Ramsåe kraftverk

Referanse: NVE saksnummer 201200550 Ramsåe kraftverk, Tinn kommune

Tilleggsutredning fra tiltakshaver etter mottatt svar på innkomne høringsuttalelser i forbindelse med Ramsåe Kraftverk sin konsesjonssøknad til NVE.

Bilde 1. Skisse av inntaksområde med inntegnet terskel kote 1065.

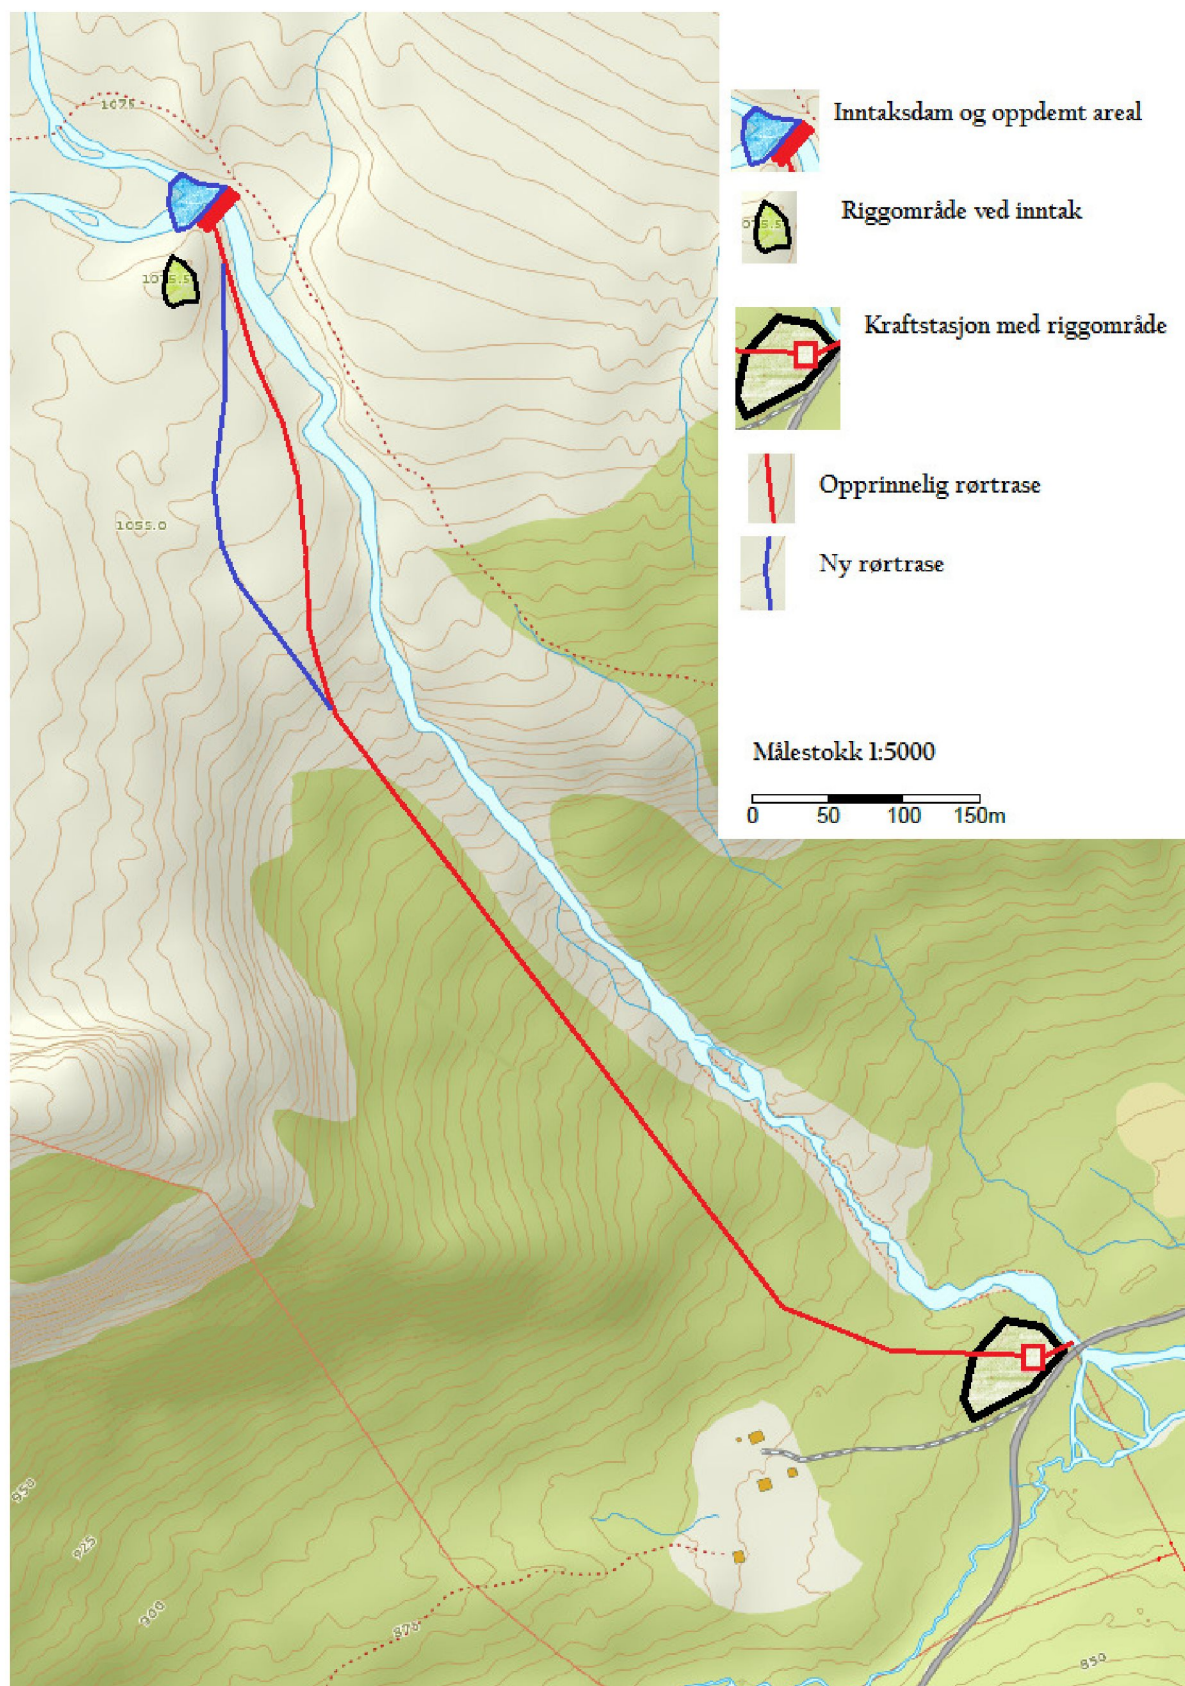
I henhold til søknaden er det vurdert en ca 20 m bred 4 m høy fyllingsdam.

Tiltakshaver har nå vurdert inngrepet rundt inntaket på nytt og ser mulighet for å senke høyden til ca 2 - 2,5 meter, ved kote 1065. Dette vil gjøre at inntaket vil bli mindre synlig for allmenheten og inngrepet vil bli mindre enn opprinnelig planlagt med tanke på

naturlandskapet. Neddemt areal vil bli betydelig redusert i forhold til opprinnelig planlagt. Det foreslås også å bygge en betongdam som plastres med stedlig stein for at dammen skal bli mindre synlig i landskapsbildet.

Figur 2: Kartet med naturtypen inntegnet er hentet fra rapporten (2009/2011)

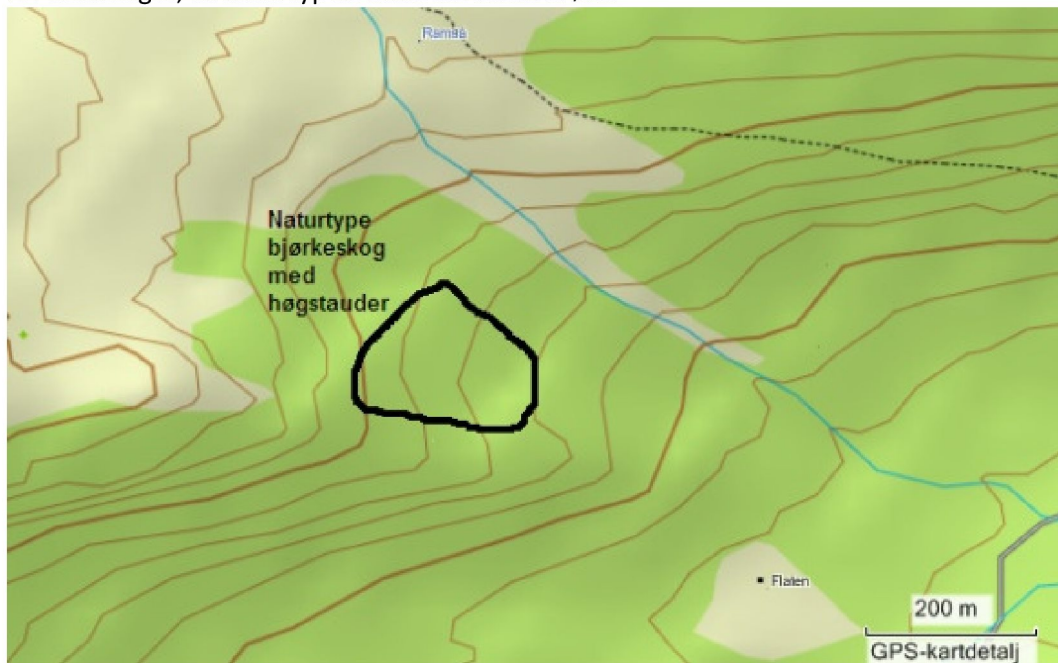
Basert på tidligere avgrensing (i rapport fra 2009), flyfoto og notater gis det et forsøk på å avgrense naturtypelokaliteten mer eksakt. En høgstaudebjørkeskog kan være vanskelig å sette en eksakt avgrensing på, da tre- og buskvegetasjonen kan være det samme over et større areal, mens det er feltvegetasjonen (her bestående av høgstauder og lågurter), og det faktum at skogen ligger såpass høyt over havet som gir den naturtypeverdi. En tilsvarende bjørkeskog av lite areal og med vanlig forekommende arter ville ved 300 m over havet ikke fått naturtypeverdi i Sør-Norge.

Naturtypen bjørkeskog med høgstauder ble avgrenset i nord mot et fuktig bekkesig, som nok tilsvarer med dalsøkket man ønsker å plassere rørgata i. Koordinaten på nordøstre hjørnet av figuren (hentet fra kart, ikke GPS) er 32 V 472762 6660310 og koordinaten på nordvestre hjørne er 32 V 472690 6660392. Dalsøkket/bekkesiget synes ikke på kartet, og koordinatene kan derfor være unøyaktig og figuren noe unøyaktig tegnet inn. Avgrensing ble satt til bekkesiget fordi terrenget ga en naturlig avslutning. Faktisk forekomst av naturtypen kan avvike med noen meter/være ujevn. Men la oss si at naturtypen faktisk går til bekkesiget og slutter der. Og rørgata legges i bekkesiget. Om man regner en 10 m bred rørtrase, med 5 m på hver side av bekkesiget, så vil $5 \times 100 \text{ m} = 500 \text{ m}^2$ av den 5 daa store figuren bli berørt. Dette er et bortfall av naturtypen (verdi B) på ca 10%, og med unøyaktig plassering tatt med i regnestykket, antagelig et sted mellom 4 og 7 %. Om rørgata kan flyttes til nord for bekkesiget, vil naturtypelokaliteten forbli urørt.
